Modification simplifiée du PLU : la définition du velum proposée est inopérante

Définition du velum dans la modification simplifiée du PLU

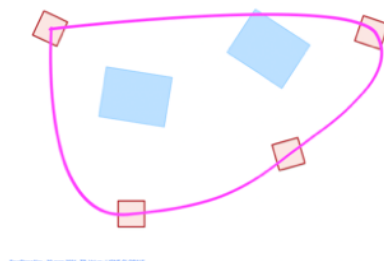
Cette définition repose sur une notion de "ligne globale formée par les constructions voisines". Cette notion n'est définie nulle part dans le nouveau PLU. Ni dans l'usage architectural, contrairement au velum, qui est toujours défini comme une surface, une enveloppe, un voile.... Cette notion pourrait se comprendre s'il s'agissait de constructions alignées en façade d'une rue. **Le schéma illustrant la définition** de la ligne globale **ne montre que deux bâtiments** existants, **vus en coupe**.

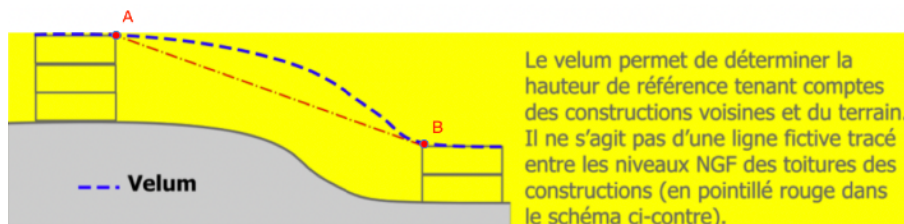
Lors d'une réunion avec les services de l'urbanisme le 9 avril, nous avons proposé une situation fictive mais plus réaliste où **quatre constructions entourent un projet** de deux bâtiments en bleu, et avons demandé si la ligne rose était bien la ligne globale formée par les constructions voisines. Voir ci-dessous le cas proposé :

Nous n'avons pas obtenu de réponse...

Ce qui montre que cette notion de ligne globale n'est pas très claire.

Elle n'est pas non plus opérationnelle : du point de vue de l'architecte, comme du point de vue du géomètre, un volume ne saurait "s'insérer dans" une ligne courbe située dans l'espace. Dans l'exemple ci-dessus, la ligne globale est complètement extérieure à la parcelle à réglementer. Cette ligne ne sera ni au-dessus, ni au-dessous du bâtiment projeté, mais à côté. Elle ne peut donc permettre de juger des hauteurs du bâtiment projeté.

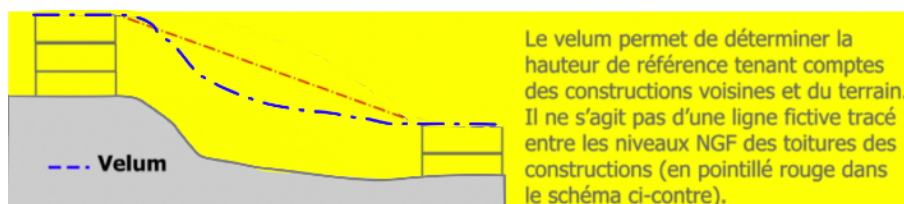
Et surtout, **que signifie pour une "ligne" de "respecter" le terrain** ? Lors de la réunion, nous avons demandé quel serait ce "gabarit respectant le terrain", si le terrain formait un creux au lieu d'une bosse, comme ci-dessous :

Là aussi, nous n'avons pas obtenu de réponse...

Il est vrai que, dans ce cas, le "gabarit approximatif" est très nettement défavorable au porteur de projet !

Aucune méthode n'est définie pour déterminer ce "gabarit approximatif respectant la topographie". S'agit-il de dessiner à main levée un trait pointillé ? **Comment un pétitionnaire fera-t-il pour déterminer si son projet rentre dans ce gabarit approximatif ?**
